Commune de : SAINT-JULIEN-LES-VILLAS

PLAN LOCAL D'URBANISME

NOTE DE PRESENTATION DE LA MODIFICATION SIMPLIFIEE N° 1

1. Suppression de l'emplacement réservé n°2

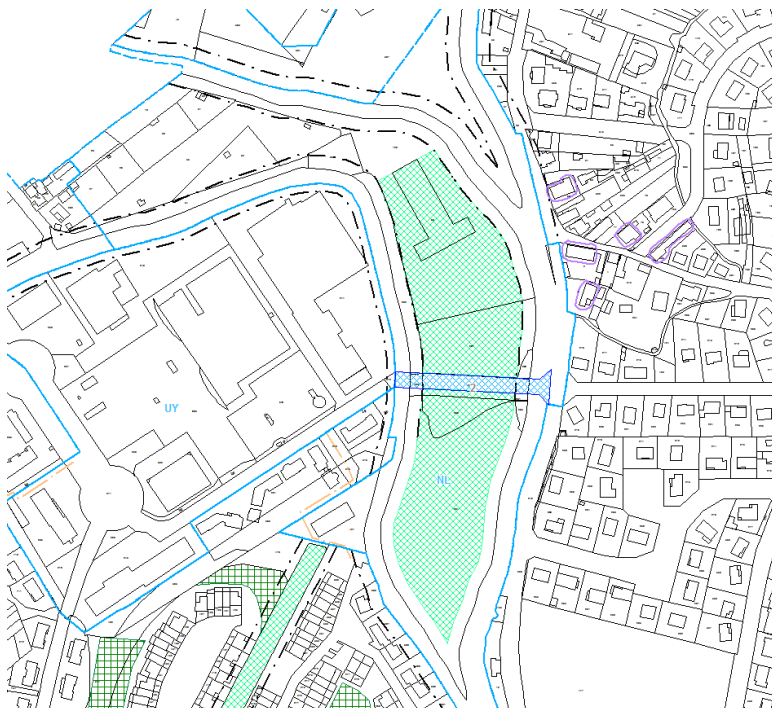
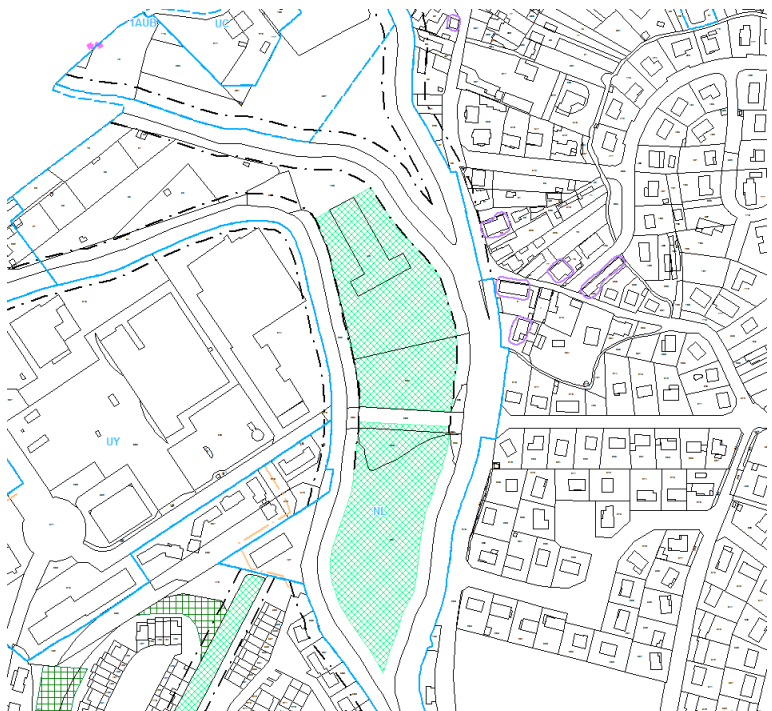
L'emplacement réservé n°2 est supprimé car le projet a été réalisé.

II.2. CHANGEMENTS DANS LE ZONAGE

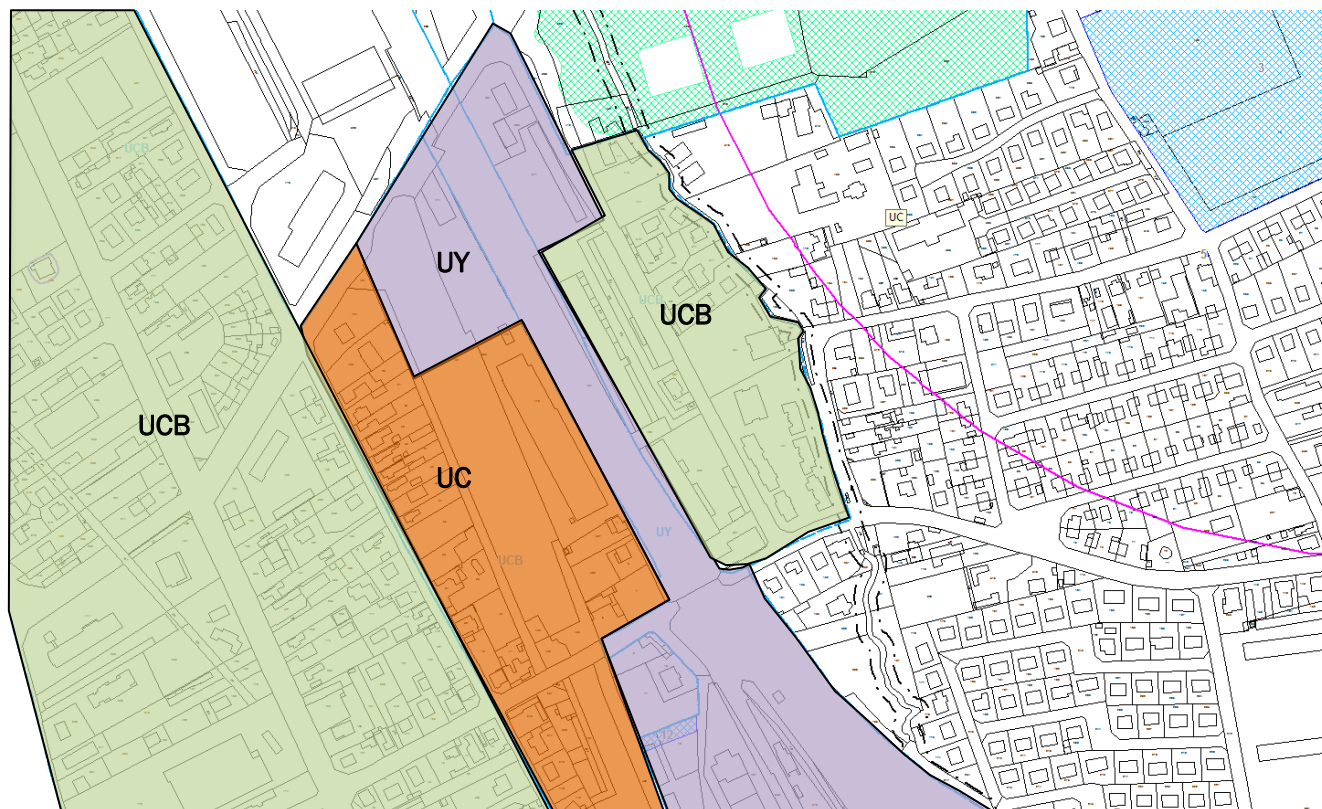
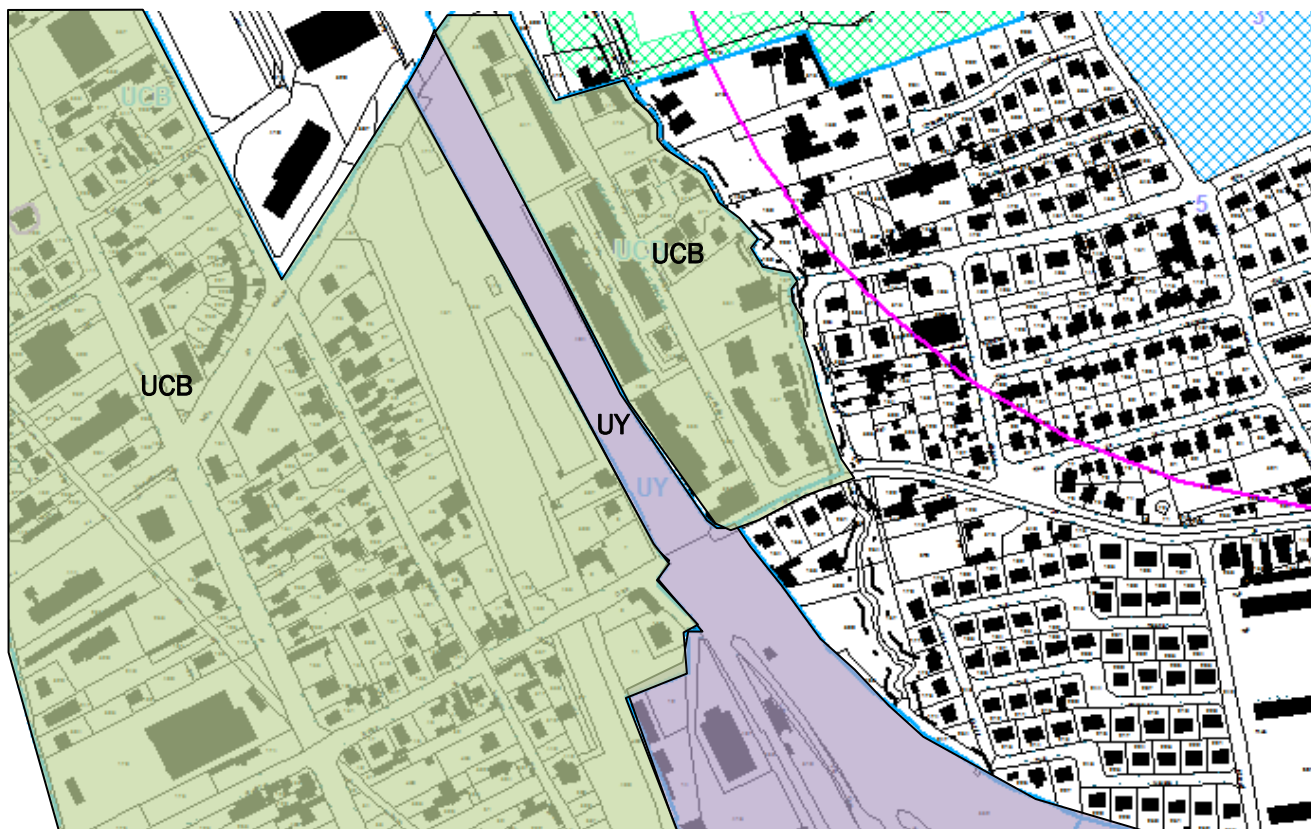
Les changements dans le zonage consistent à inclure les parcelles 594, 593 et 541 (section AP) classée anciennement UY, à la zone UCB ainsi qu'une partie des parcelles 431, 475, 335 et la parcelle 474 (section AS).

Ces modifications ont pour but de permettre la réalisation d'un projet d'aménagement sur le site nommé « ancien canal sans eau » pour y développer de nouveaux équipements d'intérêt collectif et compléter l'offre de logements.

Les parcelles 9, 10 et 11 (section AS) passent de la zone UY à la zone UCB.

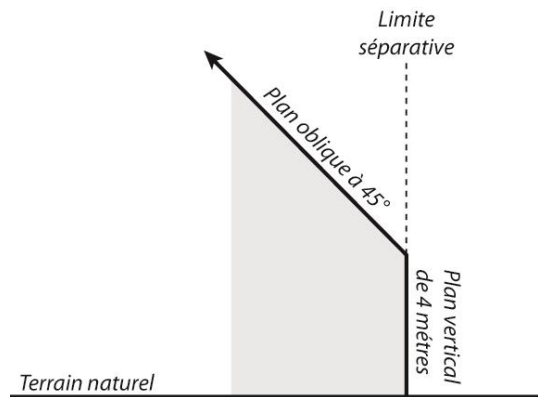
En limite séparative sous réserve du respect d'un gabarit défini par un plan vertical de 4 mètres en limite séparative poursuivi par un plan oblique à 45 ° (cf. schéma ci-dessous).

Schéma de mur de clôture

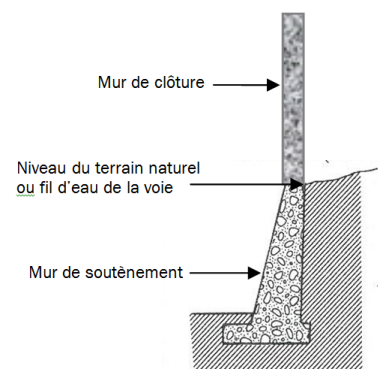
« Dans le cadre de la construction et de l'installation liée et nécessaire aux services publics d'intérêt collectif, équipement public ou de constructions le justifiant, la clôture pourra être constituée d'un mur d'une hauteur maximale de 2,00 mètres. Cette hauteur sera calculée au niveau du terrain naturel ou du fil d'eau de la voie ou du chemin. Le mur de soutènement s'il est nécessaire, ne sera pas compris dans la règle de calcul. »

Il convient de préciser que le mur de soutènement consiste à contrebuter des terres en remblai, et à s'opposer à leur éboulement. Il comporte, à sa base, un soubassement en empattement.
